Kenmerk: 018.26

Betreft: advies landschappelijke inpassing zonnepark Energielandgoed Raalte

In het kader van de aanvraag zonnepark Energielandgoed Raalte aan de Hondemotsweg en Stobbenbroekerweg heeft u ons gevraagd om te adviseren over wijzigingen die zijn gedaan in het ontwerp landschappelijke inpassing naar aanleiding van zienswijzen.

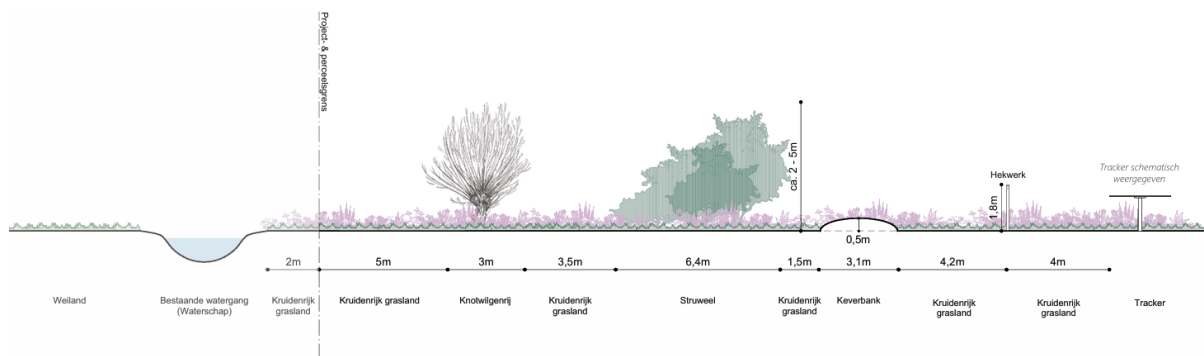
Op verzoek van het waterschap is aangegeven dat de rij knotwilgen niet “langs de perceelgrens” maar “parallel met de sloot of perceelgrens” moet worden aangeplant zodat er voldoende ruimte voor het beheer van de watergang vrij blijft (schouwpad van 5 meter). Landschappelijk gezien zal deze ‘verschuiving’ geen negatieve impact hebben op de inpassing van het veld. De rij met knotwilgen, passend bij het weteringen landschap, blijft landschappelijk gezien gekoppeld met de watergang die voor de ontginning als lijn bepalend is.

De rij met knotwilgen zal samen met de aanplant aan de zuidoostzijde de panelen aan het zicht onttrekken. Door bladval van de inheemse soorten zal het zicht in de winter meer transparant zijn. Echter door de breedte van de aanplant, met meerdere rijen struiken, zullen ook de kale struiken het zicht op de panelen op termijn wegnemen. Door de wijze van beheer worden de struiken compacter en dichter qua takstructuur.

De verschuiving van de rij knotwilgen langs de watergang vanwege vereisten van beheer (schouwpad) heeft landschappelijk gezien op de inpassing van veld 1 geen negatieve gevolgen.
